023

Technical Bulletin

K02/K035468XS pour moteurs PSA 1.8 et 2.0 16V

Fig. 2 Tendeur automatique (K035468XS)

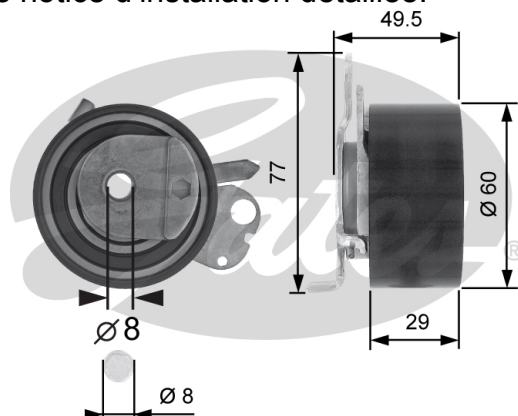
Le kit PowerGrip® K035468XS convient uniquement pour les moteurs PSA **1.8** 16V. Il contient le tendeur automatique (Réf. OE 082969, 9635336880. réf. Gates T43050 – voir Fig. 2) qui remplace maintenant le tendeur manuel initialement utilisé. Ce remplacement est recommandé et également appliqué par Peugeot/Citroen, le tendeur manuel ne devrait donc plus être utilisé sur les moteurs 1.8.

Fig. 3

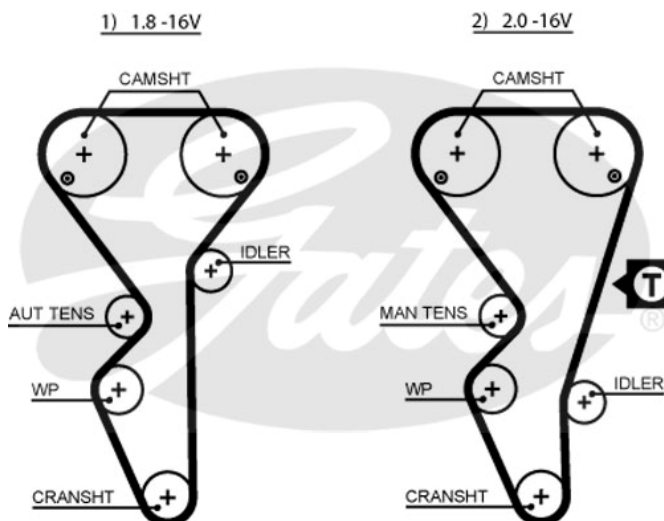
Nous nous sommes rendu compte que les schémas de transmission que nous utilisons jusqu'ici n'étaient pas 100% correctes: dans les moteurs 2.0 16V, le galet enrouleur devrait être positionné plus bas dans la transmission (voir schéma correct Fig. 3).

Sur ce moteur 2.0 16V, la tension doit être vérifiée (au moyen du STT-1 Gates) entre la poulie de l'arbre à cames droit et le galet enrouleur (entrer 5468XS-2).

Nous allons modifier en conséquence nos dessins et instructions de montage sur les boîtes des courroies et kits de distribution.
